*Betreff:***Gestaltung des Gedenksteins Gliesmarode "Den Opfern und Gefallenen der Weltkriege"***Organisationseinheit:*Dezernat III
66 Fachbereich Tiefbau und Verkehr*Datum:*

Gedenkstein Gliesmarode - Anlage 1

Versetzen des Gedenksteins Gliesmarode - Anlage 2

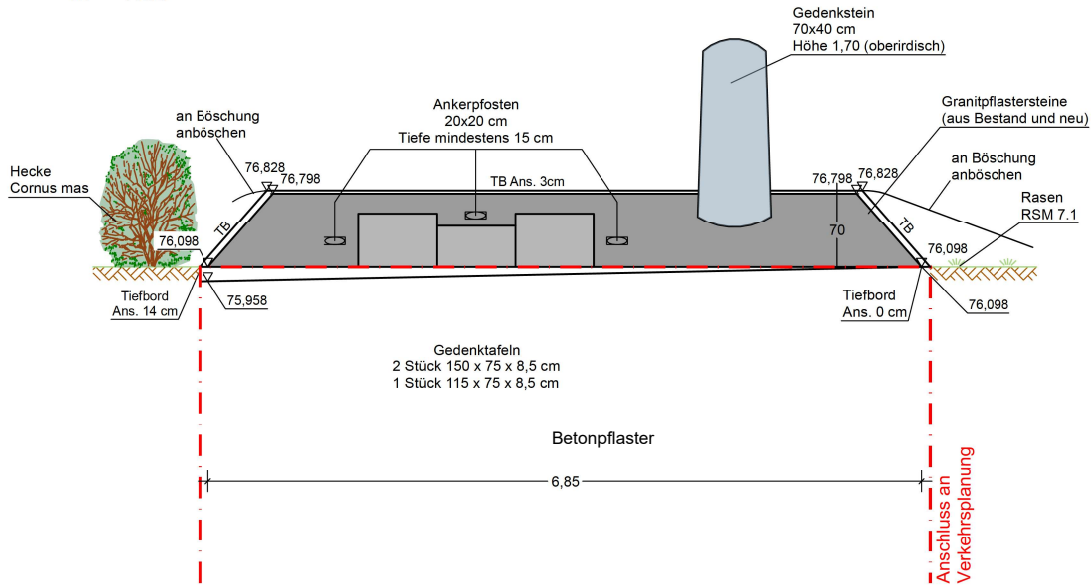
Durch die leichte Drehung des Gedenksteins inklusive der Gedenktafeln sowie einer Neigungsanpassung in der Zuwegung kann der Bereich zur Aufstellung vor dem Gedenkstein gegenüber der zuletzt vorgestellten Version deutlich vergrößert werden und entspricht nun in etwa der Größe der Aufstellfläche am bisherigen Standort.
